Datum předložení změny:	21.04.2021	ZL č. 012
Zhotovitel:	Zlínstav a.s.	
Objednatel:	Vysoká škola chemicko-technologická v Praze	
Projektant:	SPS projekt, spol. s r.o.	
TDS:	Gleeds Česká republika a.s.

Projekt zakázkové číslo:	513/18
Stavba:	VSCHT Praha – Rekonstrukce prostor uvolněných z pronájmu (etapa I) v budově B ul. Zikova – kancelářská část
Objekt:

Název změny:	Sociální zařízení - Keramická dlažba, WC invalidé, Posuvné dveře
--------------	--

PROJEKTOVÝ POKYN č. 05

DATUM :	22.02.2021	PP05 - ÚPRAVA INVALIDNÍHO WC VŠCHT - PŮDORYS 1.NP - část a	PŘÍLOHA Č.
MĚŘÍTKO :	1 : 50		D.1.1.3 NS-2a-z2

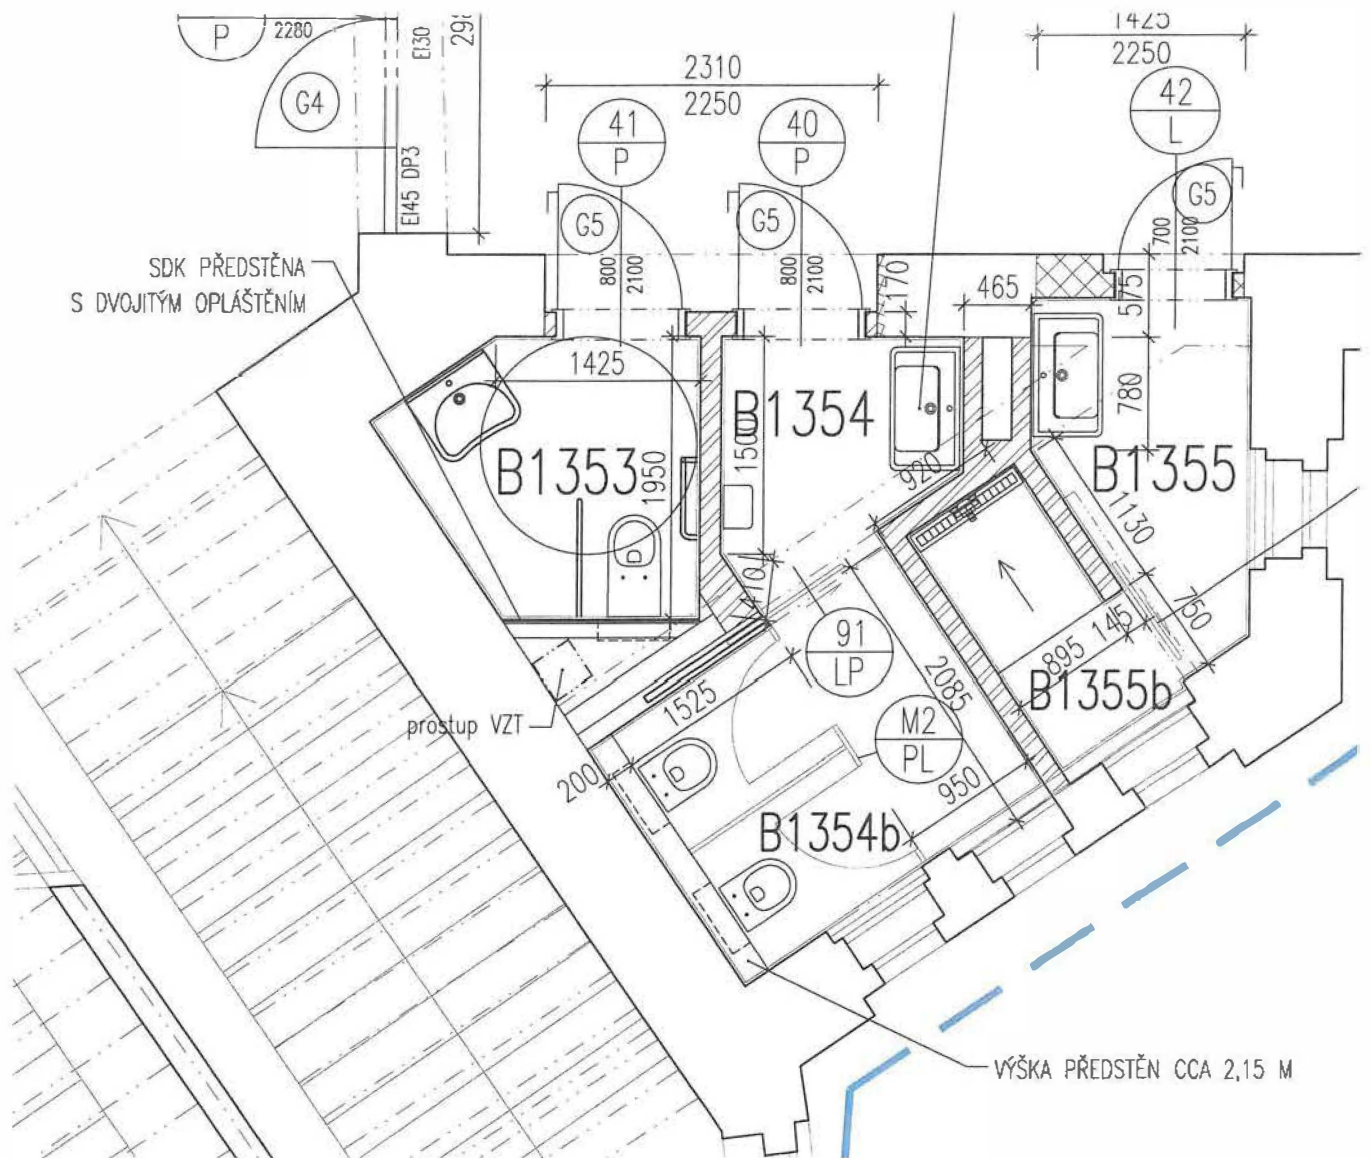
PŘEDMĚT: **změna dispozice invalidních WC v 1NP, 2NP a 3NP**

DŮVOD POKYNU: **koordinace - kolize s VZT**

POPIS ZMĚNY: Z důvodu kolize s VZT stoupačkou je upravena dispozice invalidního WC v 1NP až 3NP (místnosti č. B1353, B2353, B3353)

Nový výkres	Původní výkres:	
	doplňuje	nahrazuje
D.1.1.3 NS - 2a - z2_Půdorys 1NP, část a	D.1.1.3 NS - 2a	
D.1.1.3 NS - 3a - z1_Půdorys 2NP, část a	D.1.1.3 NS - 3a	
D.1.1.3 NS - 4a - z1_Půdorys 3NP, část a	D.1.1.3 NS - 4a
